Einladung

zur 27. Sitzung des Ortsbeirates Groß-Karben am Mittwoch , den 24. Februar 2016 um 20:00 Uhr in der Gaststätte „Bei Anna", Empore, Christinenstraße 17

Stellungnahme Ortsbeirat GK zum Bebauungsplans Nr. 215 „Sportanlagen Waldhohl", Gemarkung Groß-Karben

Bebauungsplanung der Stadt Karben; Bebauungsplan Nr. 205 „Am Kalkofen", Gemarkung Groß-Karben

Zufahrt zum Fasanen von der Mühlgasse

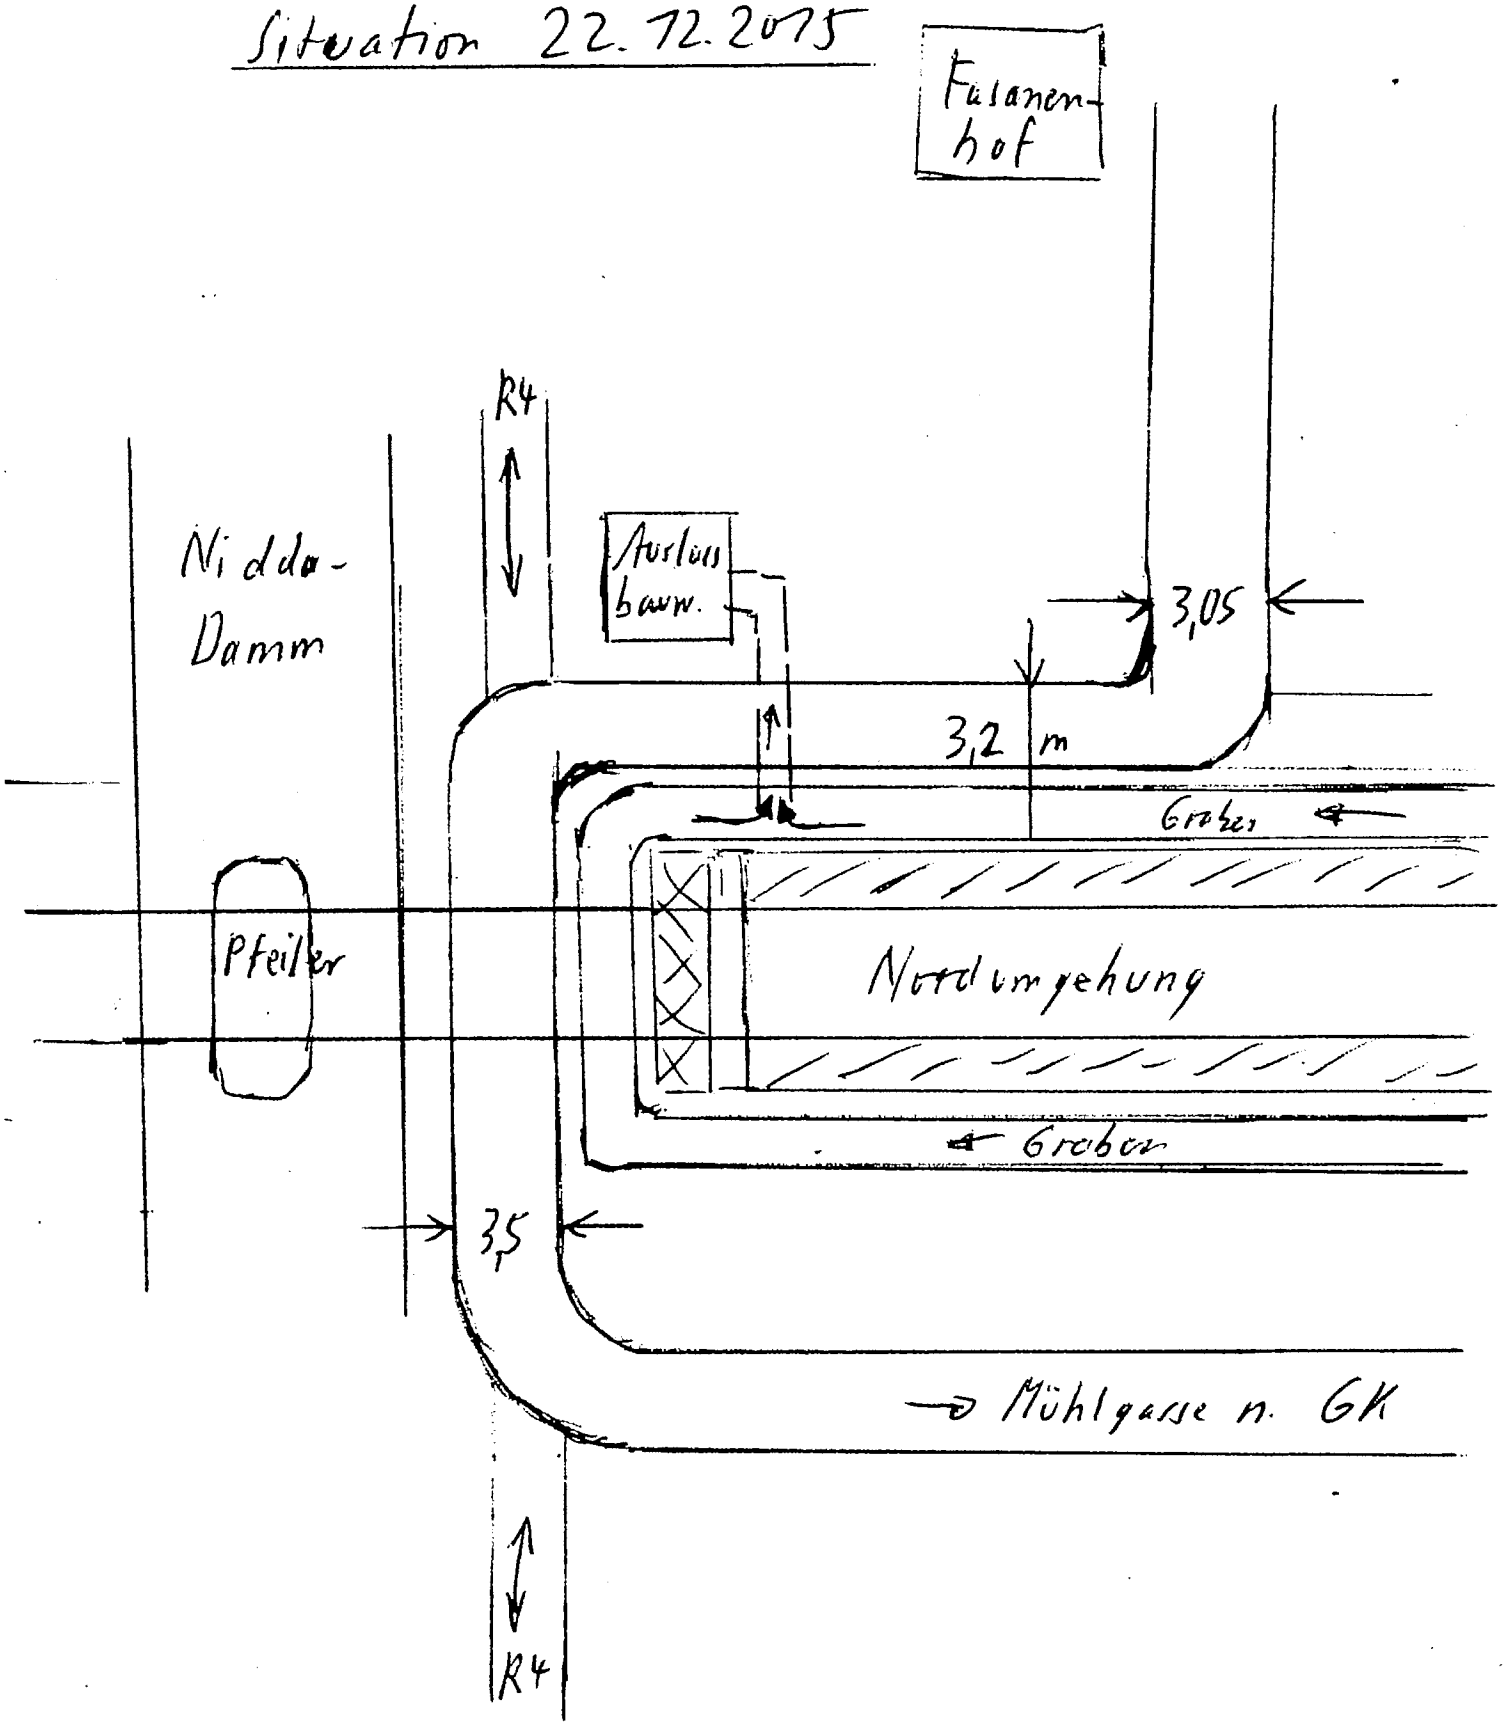
Der Magistrat wird aufgefordert die Zufahrt zum Fasanenhof, im Bereich der Niddabrücke der Nordumgehung, umgestalten zu lassen, so dass diese für alle Fahrzeuge nutzbar ist und die bestehenden Gefahrenquellen zu beseitigen, siehe beiliegende Skizze.

Begründung:
1. Die Zufahrt weist in diesem Bereich eine Breite zwischen 3,05 und 3,5 m auf, auch in den Kurven. Dies bedeutet, dass Fahrzeuge der Müllabfuhr, Feuerwehr und des Lieferverkehrs zum Fasanenhof, der zum Teil mit LWs über 7,5 t erfolgt, nicht durch die Kurven fahren können ohne Überfahren der Randstreifen, siehe beiliegende Fotos.
Ein Begegnungsverkehr von 2 LKWs unter der Brücke erzwingt ein Zurückfahren eines LKWs unter hohem Risiko, deshalb ist eine Verbreiterung der Straße an den kritischen Stellen erforderlich.

2. Der ungesicherte Entwässerungsgraben, der unter der Brücke und auf der Nordseite des Dammes parallel direkt neben der Straße verläuft stellt eine Gefahr für alle Verkehrsteilnehmer dar, ganz besonders in der Dämmerung und nachts.

3. Der Ortsbeirat schlägt deshalb eine Verrohrung des Grabens in diesem Bereich vor, um die Straße verbreitern zu können und um den Niddaradweg R4 von der Zufahrtsstraße zum Fasanenhof getrennt führen zu können. Dieses hatte der Ortsbeirat schon bei seiner Stellungnahme zur Nordumgehung gefordert.
